# Boletín de información técnica

Steinhausen, febrero 2024

## Sustitución accionamientos FlexIS

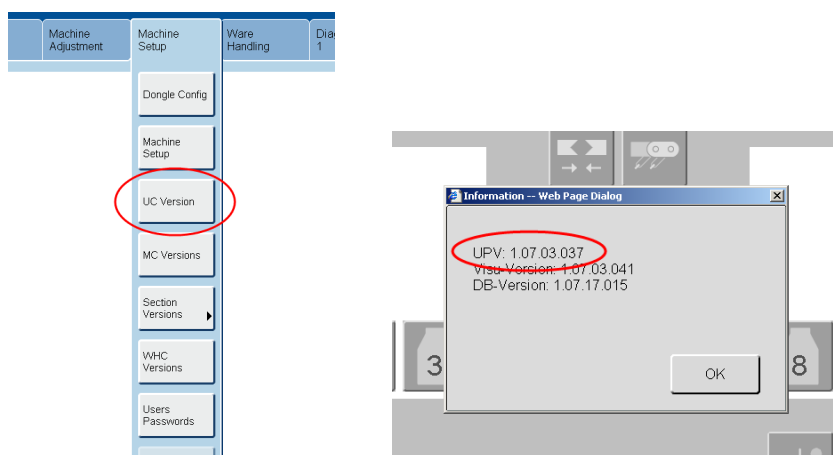
Las dimensiones y el montaje de las unidades se mantienen sin cambios.

Entrada de seguridad (STO)

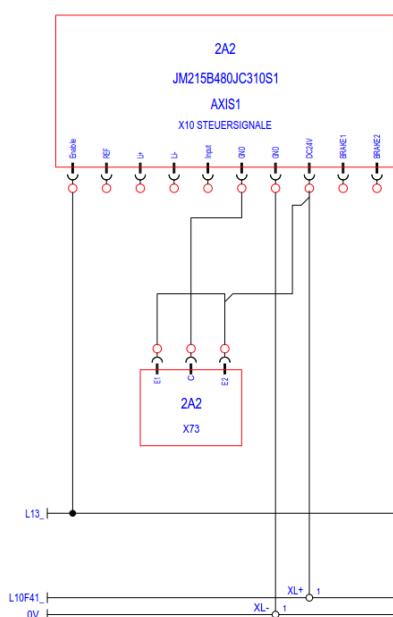
Todas las unidades de accionamiento nuevas tienen una entrada de seguridad para desactivar el amplificador de forma segura (STO = Desactivación segura de par). El antiguo JetMove JM-215 (601-10146) no tiene esta entrada de seguridad.

Al sustituir un JetMove JM-215 (601-10146) por un modelo nuevo, es necesario añadir un cableado para activar esta entrada de seguridad: esta entrada debe tener una alimentación de 24 V CC. Si su FlexIS todavía utiliza la unidad de accionamiento JM-215, entonces le recomendamos preparar el cableado para todas las unidades.

A continuación puede ver cómo cablear la entrada de activación segura:

- Enable1 (E1) (Activación1) y Enable2 (E2) (Activación 2) se conectan a 24 V CC que pueden tomarse del suministro de 24 V de la unidad de accionamiento.
- COM (C) está conectado a 0 V, que también puede tomarse del suministro de 0 V de la unidad de accionamiento.

**El kit de cableado para la actualización puede pedirse con esta referencia 601-20103.**
